## **Rapport de l'Inspection des installations classées**

Visite d'inspection du 15/03/2024

#### **GLOBAL REFRIGERATION**

Références : 2024-V1-170  
Code AIOT : 0003802371

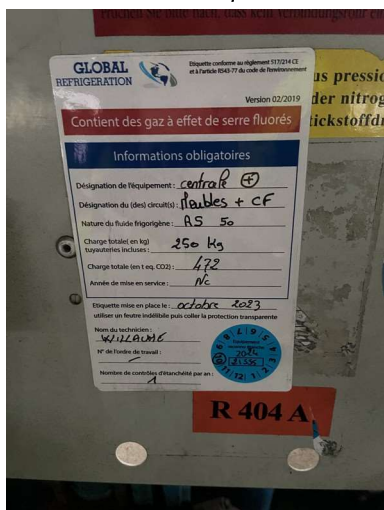
Pour les centrales positive et négative, la charge des équipements étant comprise entre 50 t. éq. CO<sub>2</sub> et 500 t. éq. CO<sub>2</sub>, la périodicité des contrôles d'étanchéité est de 6 mois car le DNI ne respecte pas les dispositions de l'article 3 de l'arrêté ministériel du 29 février 2016. Le dernier contrôle d'étanchéité tenu à la disposition de l'Inspection date du 10/10/2023 pour les deux équipements. Aussi la date indiquée sur la macaron doit être 04/2024.

Sur la centrale négative, est apposé un macaron bleu avec une date d'échéance de contrôle d'étanchéité de 10/2024.

La date limite de validité du contrôle d'étanchéité est incorrecte.

Sur la centrale positive, est apposé un macaron bleu avec une date d'échéance de contrôle d'étanchéité de 10/2024.

La date limite de validité du contrôle d'étanchéité est incorrecte.

**Fait avec suites n° 3 (opérateur GLOBAL REFRIGERATION) : Les marques de contrôle d'étanchéité n'indiquent pas la bonne date limite de validité du contrôle d'étanchéité sur les deux centrales. Des nouvelles marques de contrôle d'étanchéité doivent être apposées avec la bonne date de validité sous un délai maximal d'un mois.**

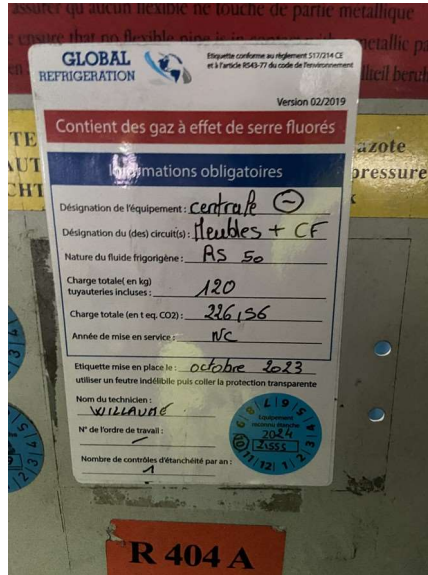
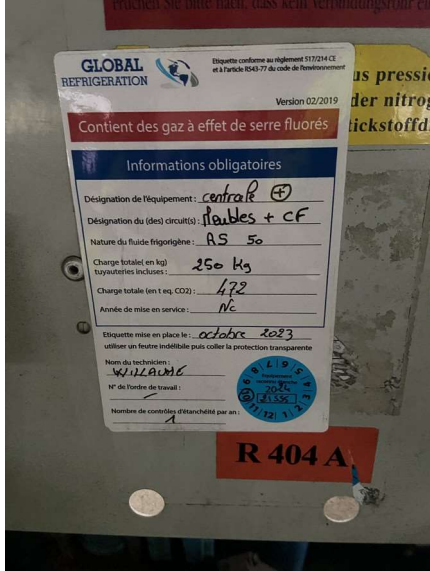
**Observation n°5 : Le détenteur enlèvera l'ancienne étiquette orange « R 404A » dans les meilleurs délais.**

L'étiquetage de la centrale positive n'est pas correcte. En effet, l'étiquetage contient les informations du fluide avant le retrofit de juillet 2023.

**Fait susceptible de suite n° 11 (opérateur GLOBAL REFRIGERATION) : Un nouvel étiquetage avec les informations correctes sera apposé sur la centrale positive sous un délai maximal d'un mois.**
